Betreff: AW: EP SIEP LSW Diegten

Betreff: EP SIEP LSW Diegten

Mögliche Prothese:

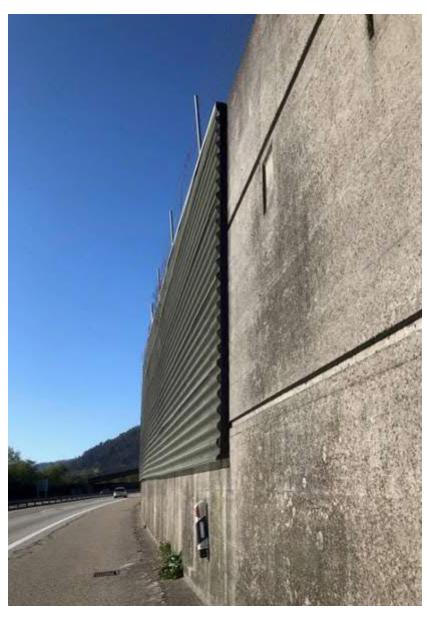
Spitzen und das Aufsetzen einer Prothese wird er uns aber grob kalkulieren bis zur nächsten BS.

Von EP (Abklärungen mit unserer FU und Akustiker) erwarte ich noch die Rückmeldung ob wir die ganze LSW 30cm höher einbauen.

Eine Erhöhung um 30 cm bringt keinen Mehrnutzen. Ihr könnt die LSW 1:1 ersetzen (bzw. - falls technisch möglich – auch nur kaputte absorbierende Schicht ersetzen).
